**CCR-VIA -- COMITATO DI COORDINAMENTO REGIONALE PER LA  
VALUTAZIONE D'IMPATTO AMBIENTALE**

**Giudizio n° 2899 del 19/04/2018**

**Oggetto** Impianto di recupero rifiuti urbani e speciali non pericolosi, con capacità di trattamento complessiva superiore a 10 t/giorno

**Verifica di assoggettabilità a VIA - VA**  
MACERO MACERATESE S.r.l. – Impianto di recupero rifiuti urbani e speciali non pericolosi, capacità di trattamento complessiva superiore a 10 t/giorno – Martinsicuro (TE)

Fig. 5 – layout impianto (da Elab. "Allegati" allegato allo SPA)

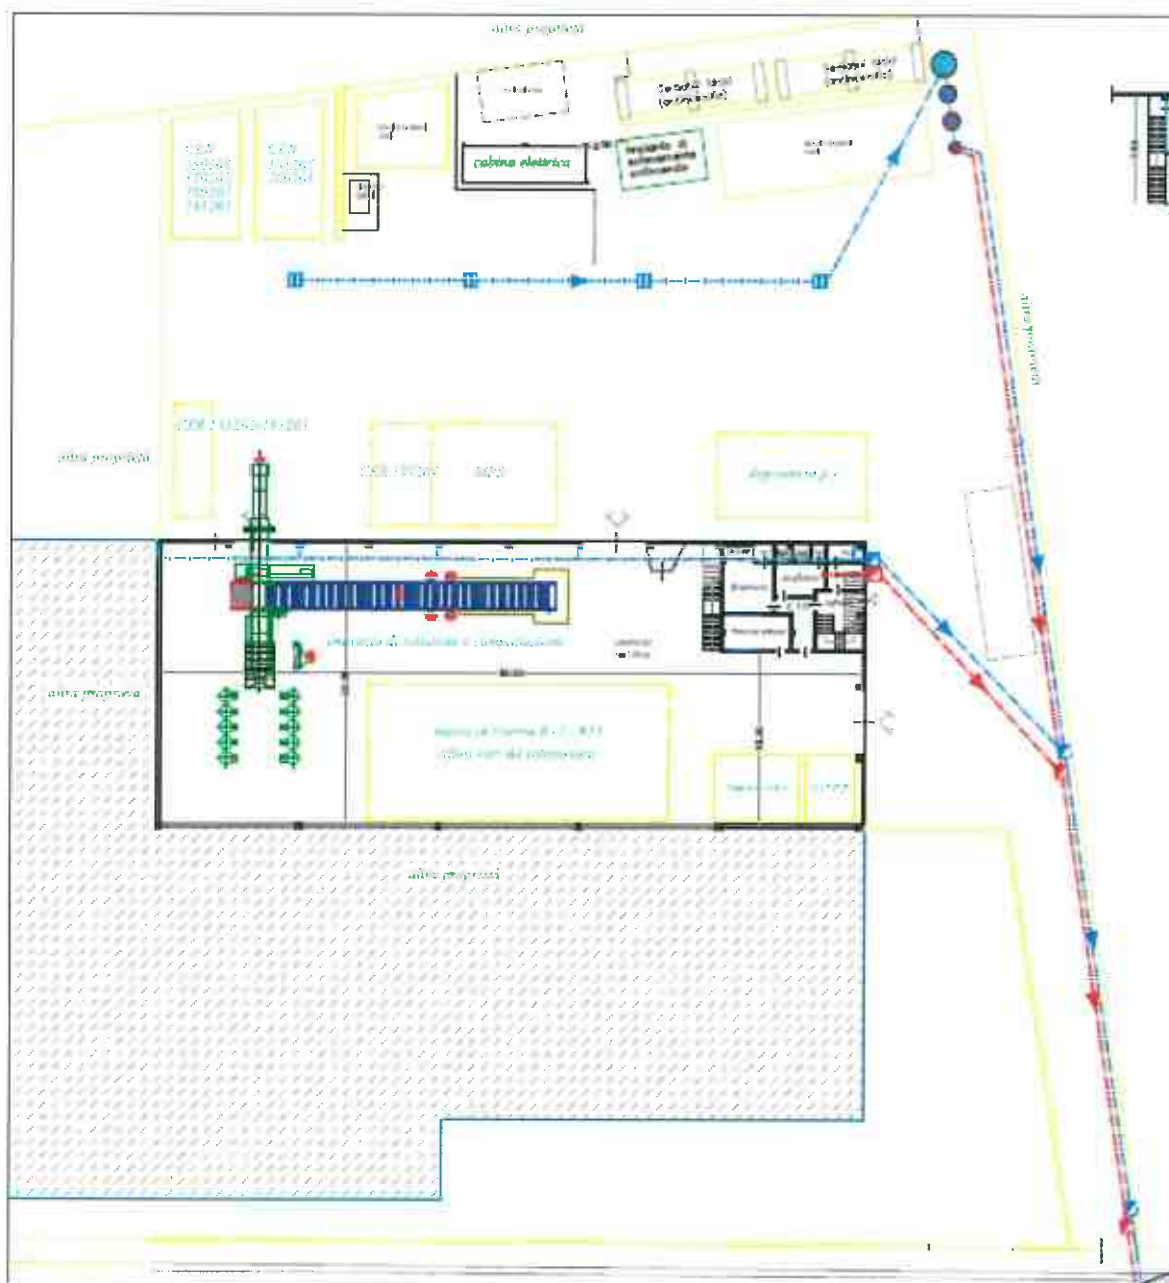
Si riscontra che le superfici sopra riportate (fig. 4 della presente istruttoria) non risultano essere le medesime aree destinate alle diverse operazioni dichiarate in fase di procedura di A.U.:
